# H24-B8-30

## 柱状図(0.00m~28.00m)

- 1-222(分類c)①  
審査資料作成の際に模様を見直したため。
- 1-223(分類c)②  
表現を統一したため。

柱状図(30.00m～60.00m)

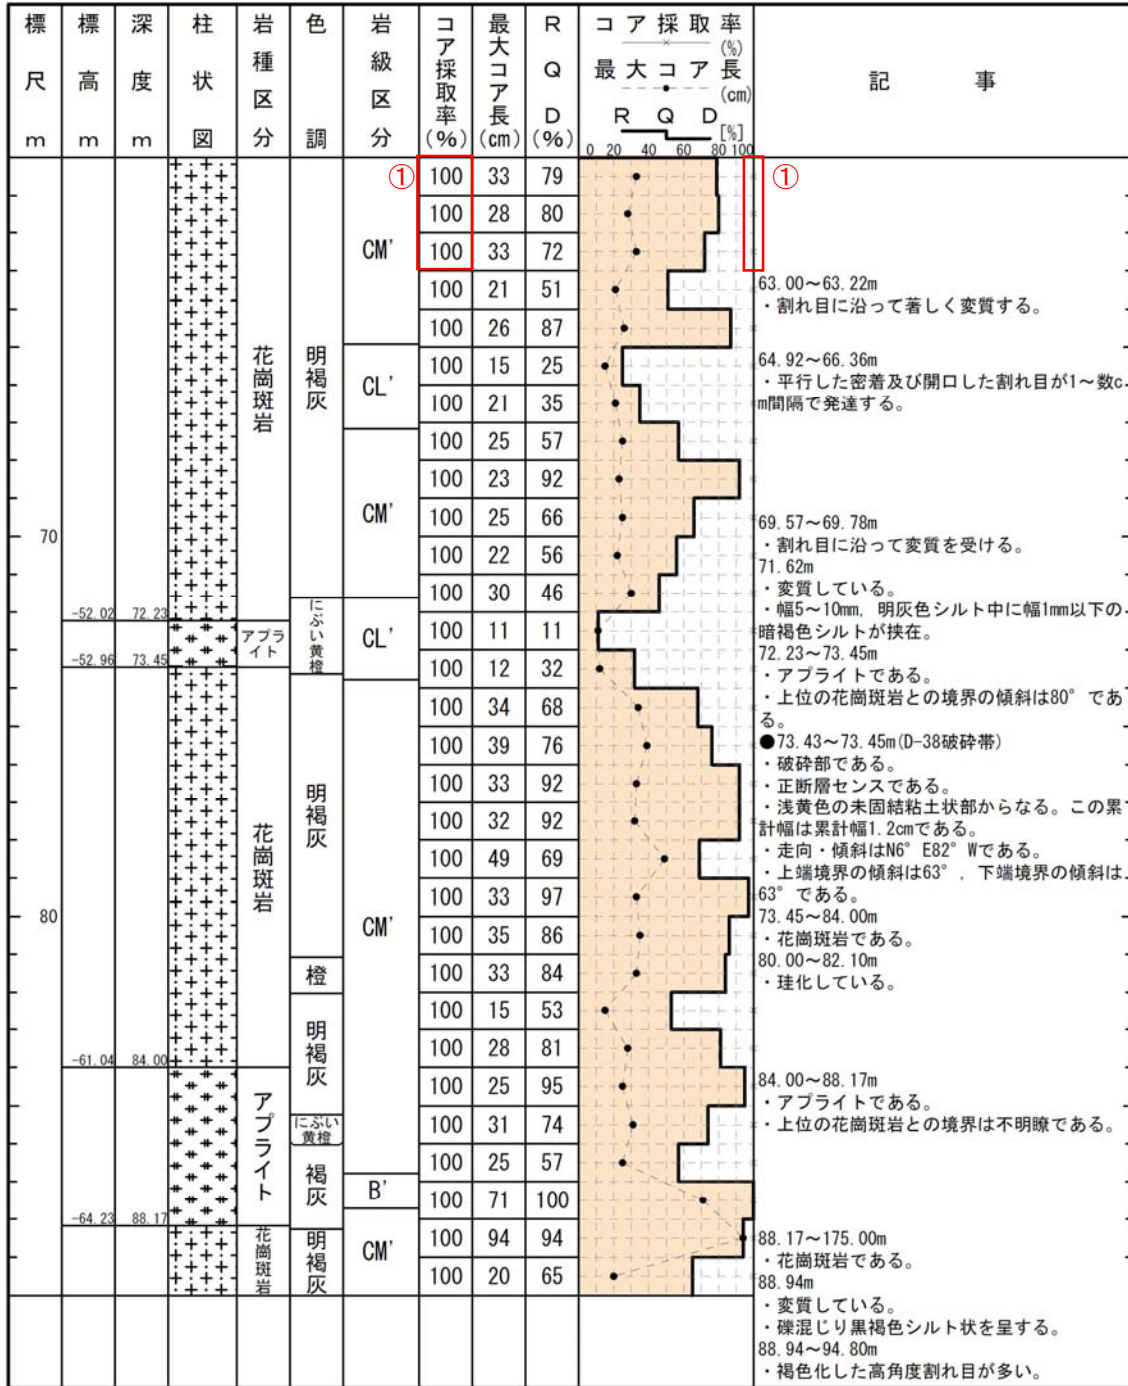
- 1-251～1-258(分類c)①  
審査資料作成の際に模様を見直したため。
- 1-259～1-268(分類c)②  
表現を統一したため。
- 1-250(分類b)③  
報告書の記載漏れを修正したため。

柱状図(150.00m～175.00m)

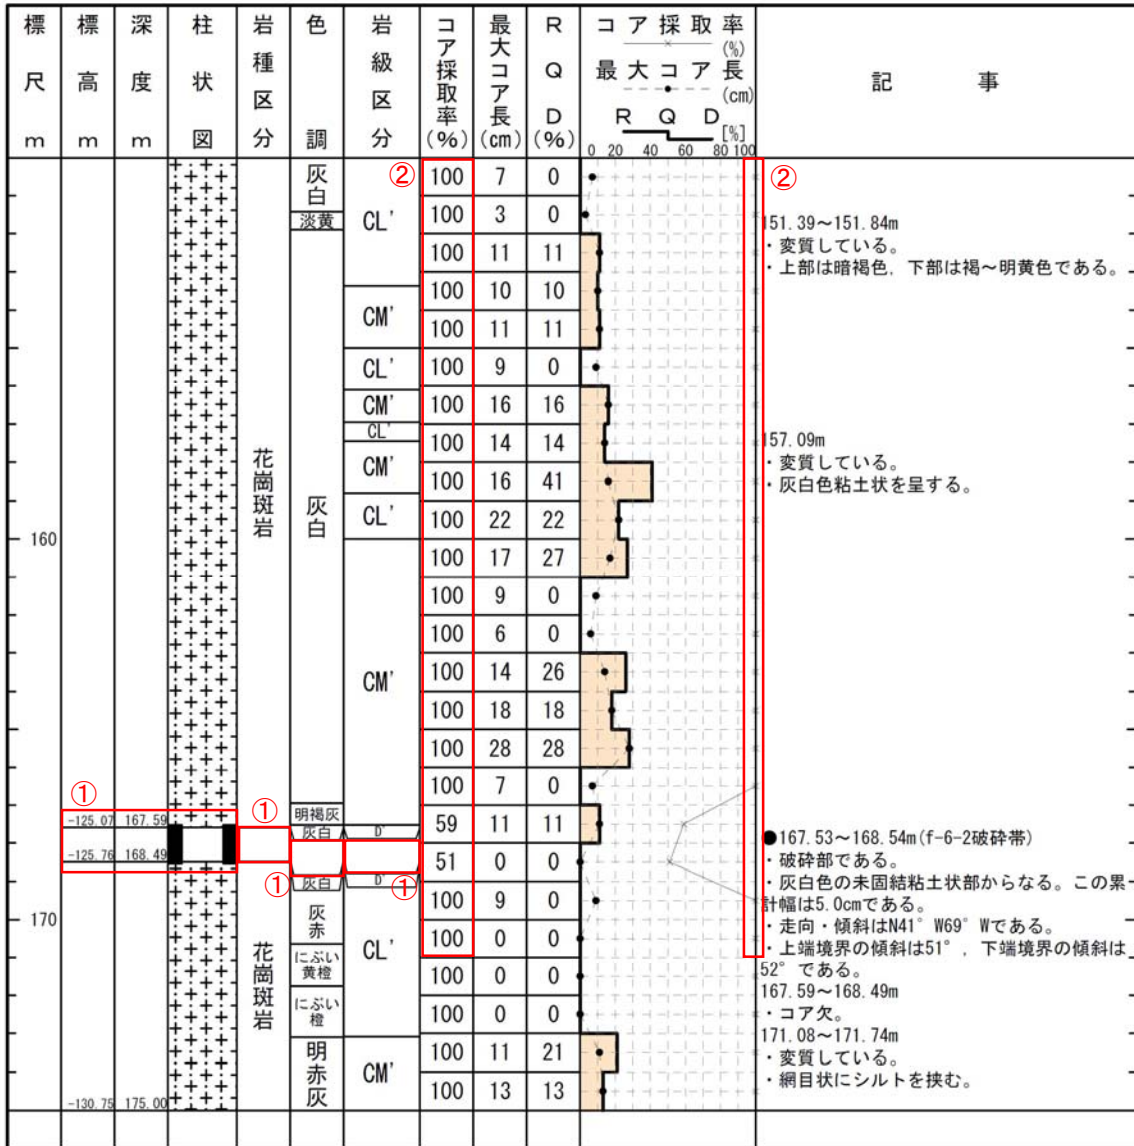
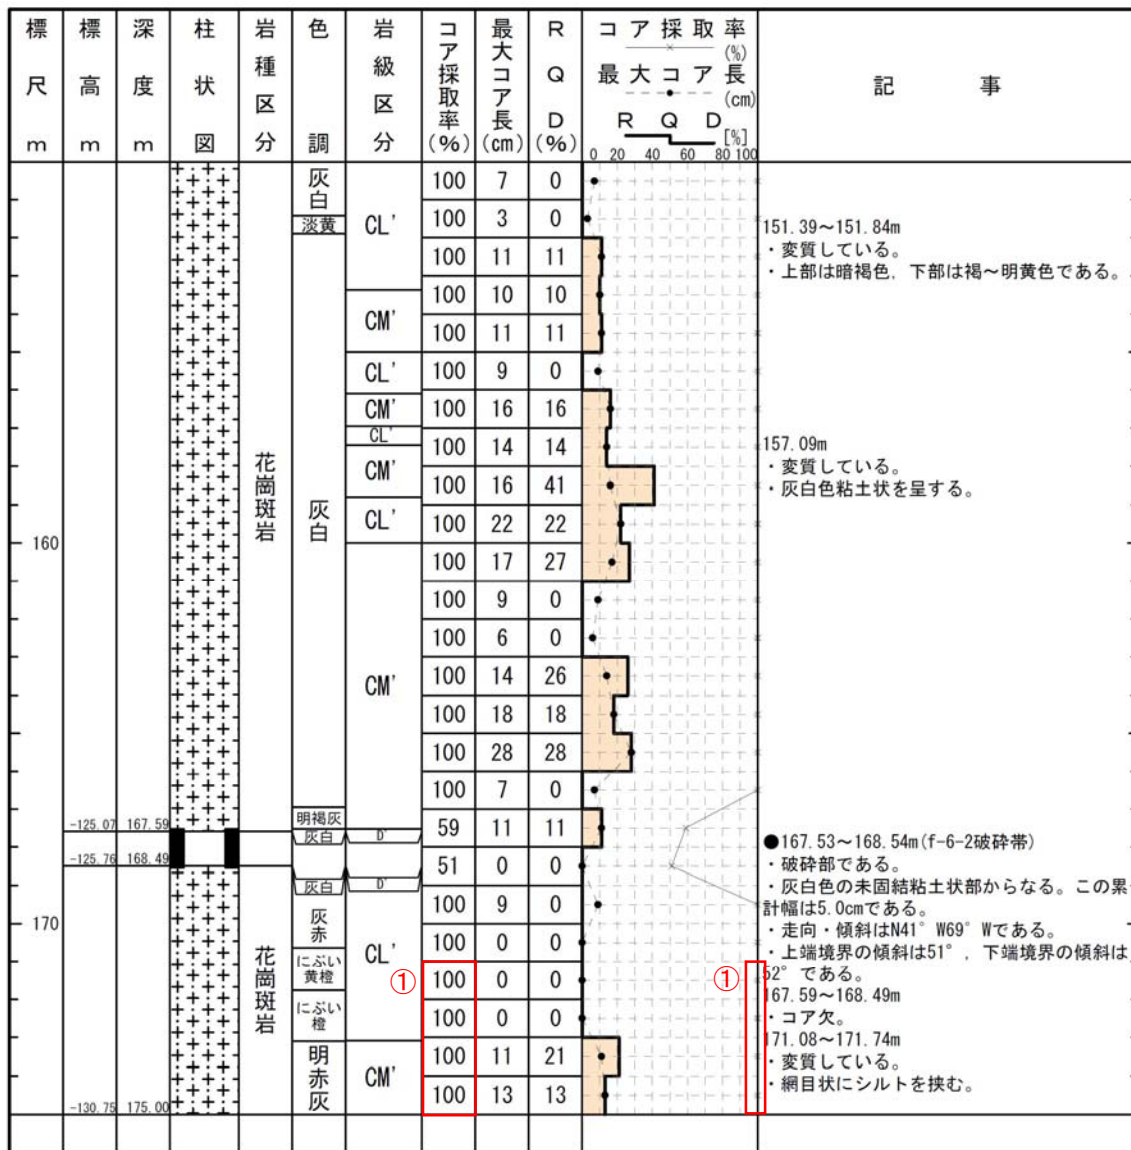
1-269～1-276(分類c)①  
 コア欠を岩種区分に反映させたため。  
 1-250(分類b)②  
 報告書の記載漏れを修正したため。

柱状図(140.00m～175.00m)

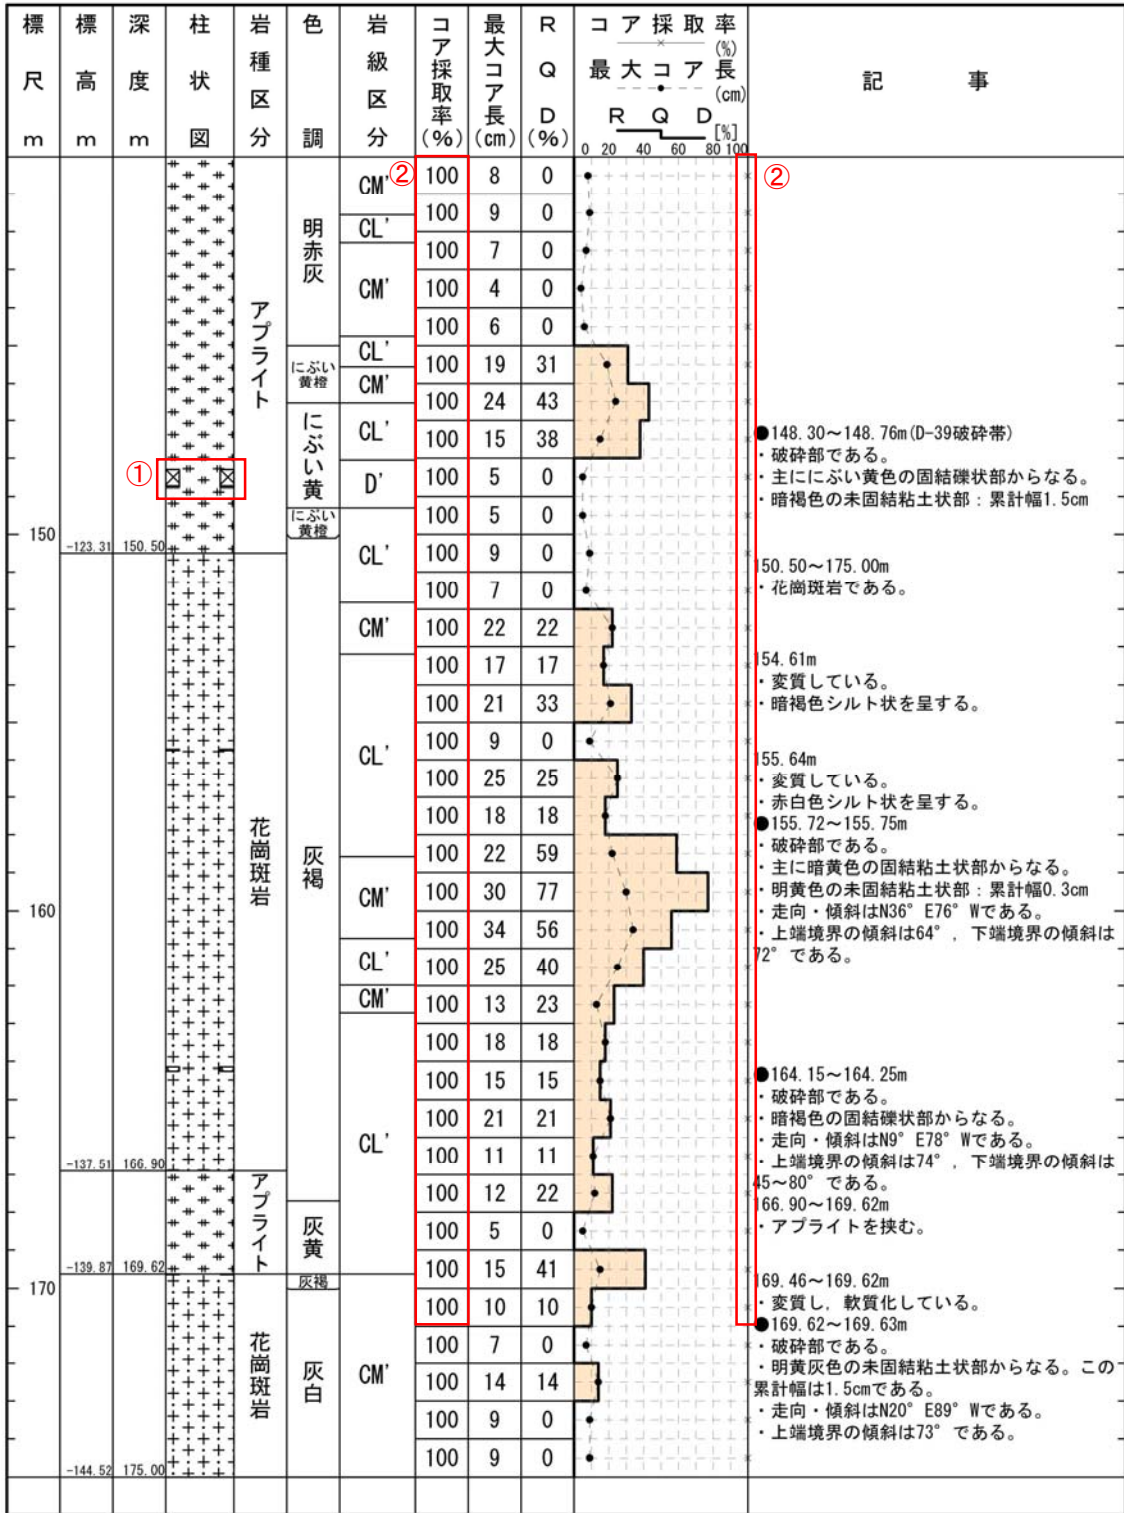
1-287(分類d) ①  
 記事欄の記載変更に伴う変更。(破碎部模様の変更)  
 1-286(分類b) ②  
 報告書の記載漏れを修正したため。

## 柱状図(0.00m~40.00m)

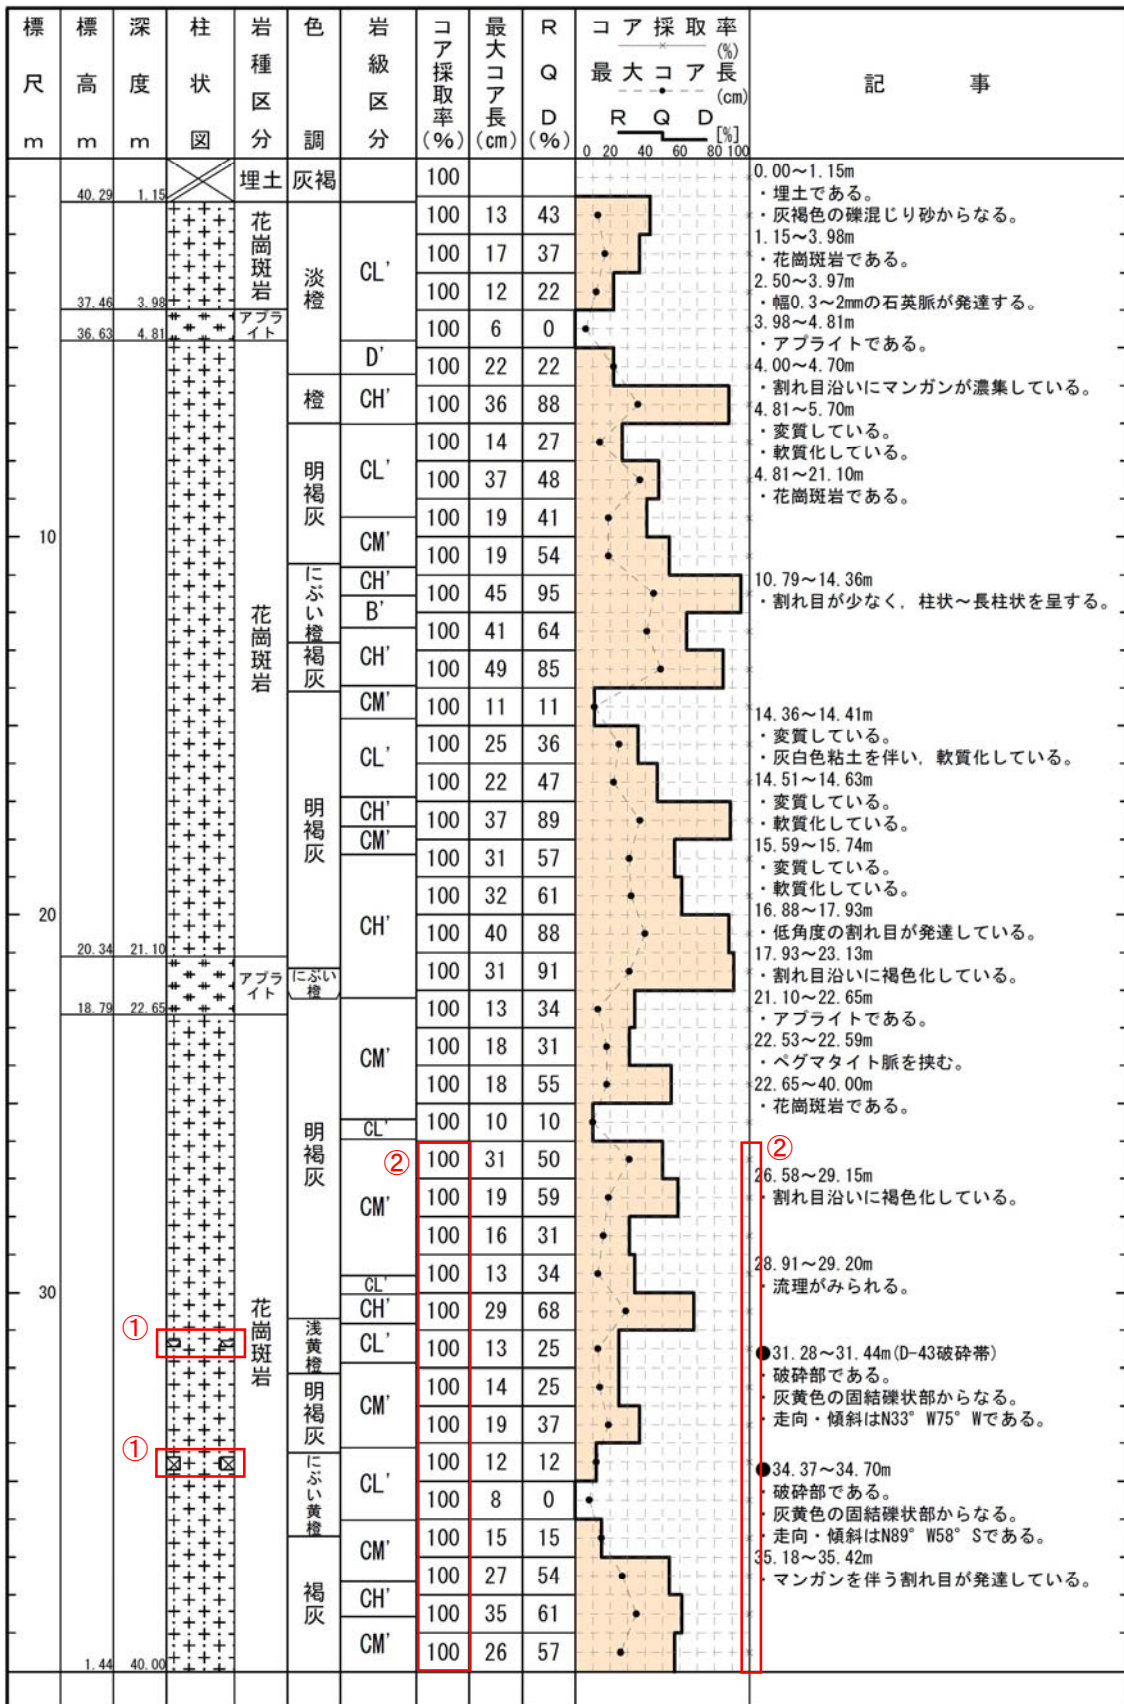
1-289, 1-290 (分類d) ①  
記事欄の記載変更に伴う変更。(破砕部模様の変更)  
1-288 (分類b) ②  
報告書の記載漏れを修正したため。

## 柱状図(0.00m~30.00m)

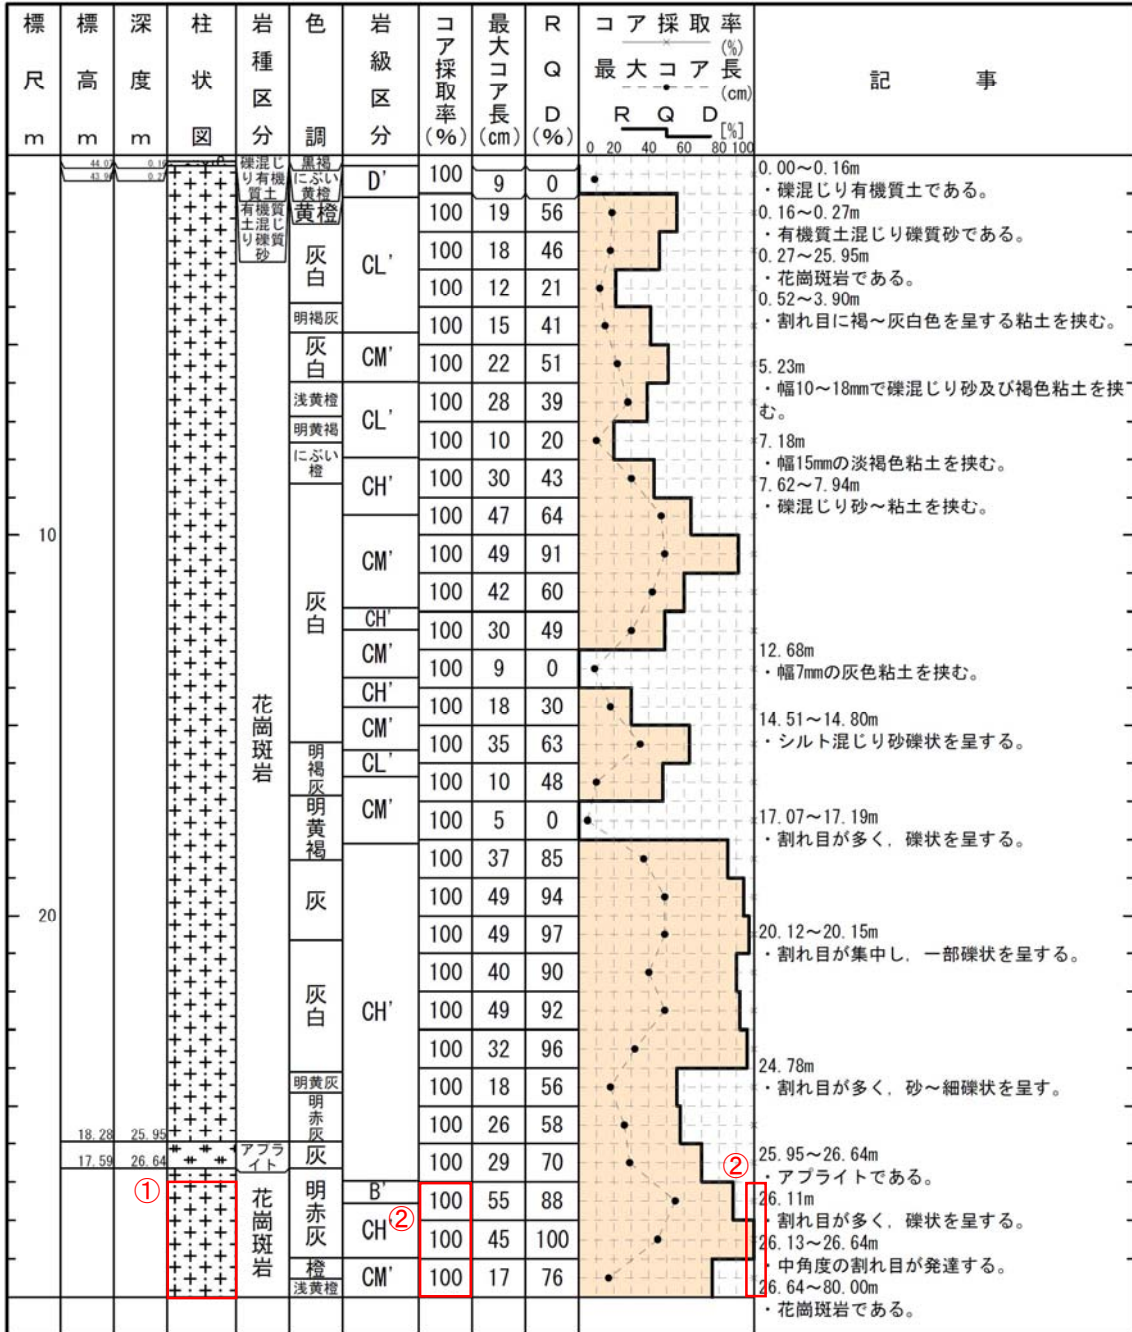
- 1-293(分類c)①  
審査資料作成の際に模様を見直したため。
- 1-294(分類b)②  
報告書の記載漏れを修正したため。

## 柱状図(30.00m~60.00m)

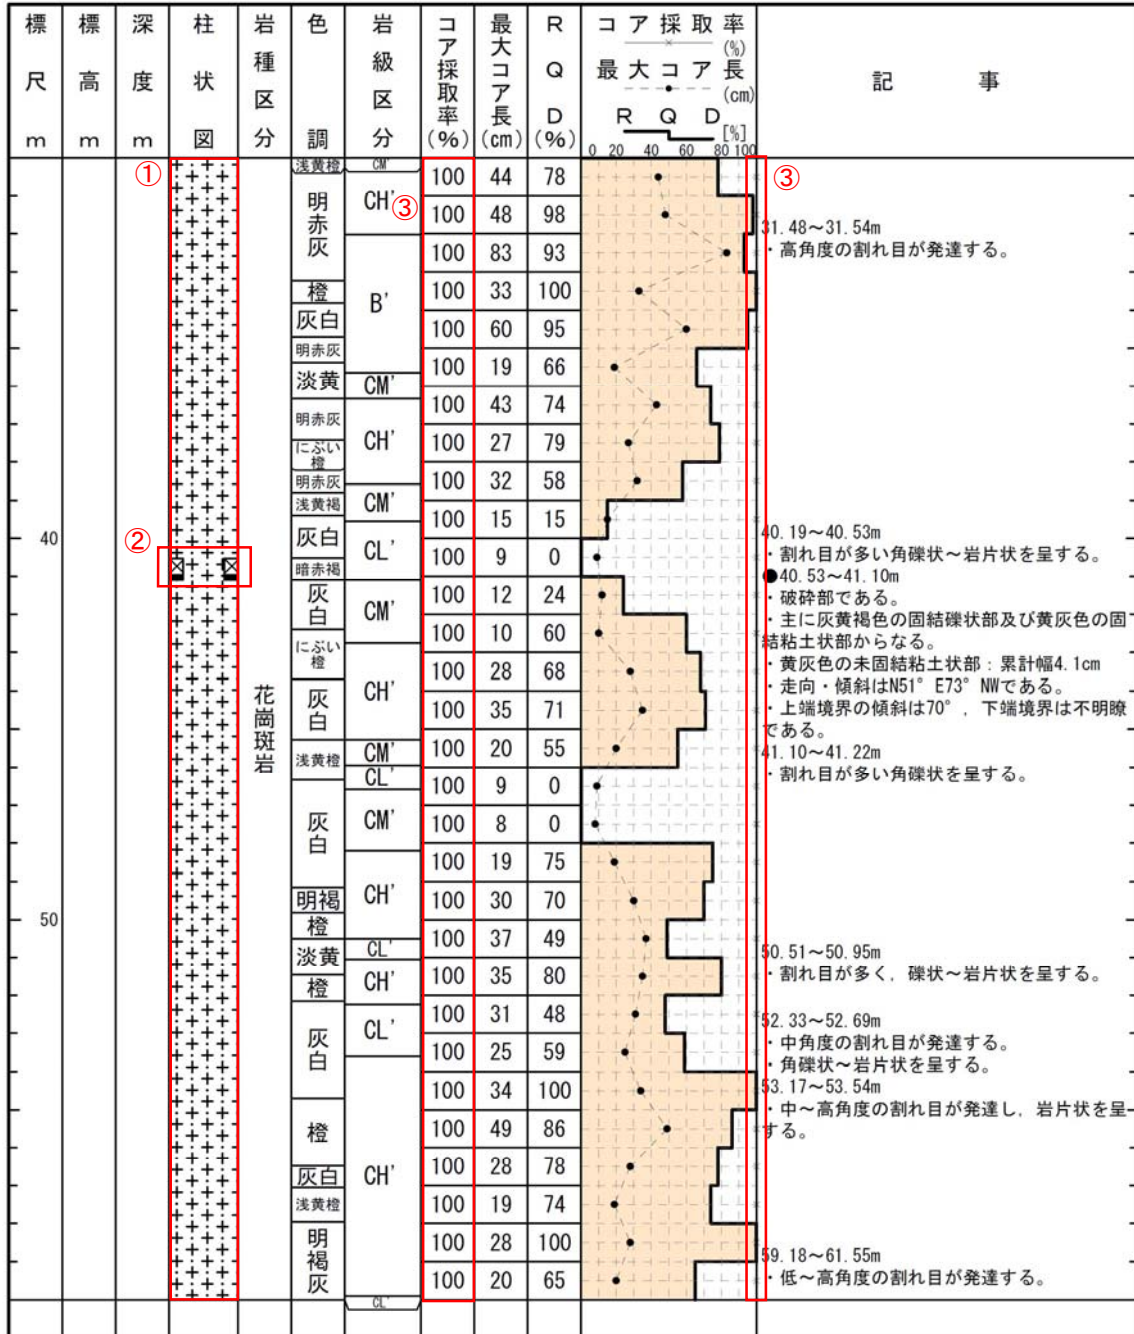
- 1-293(分類c)①  
審査資料作成の際に模様を見直したため。
- 1-295(分類d)②  
記事欄の記載変更に伴う変更。(破碎部模様の変更)
- 1-294(分類b)③  
報告書の記載漏れを修正したため。
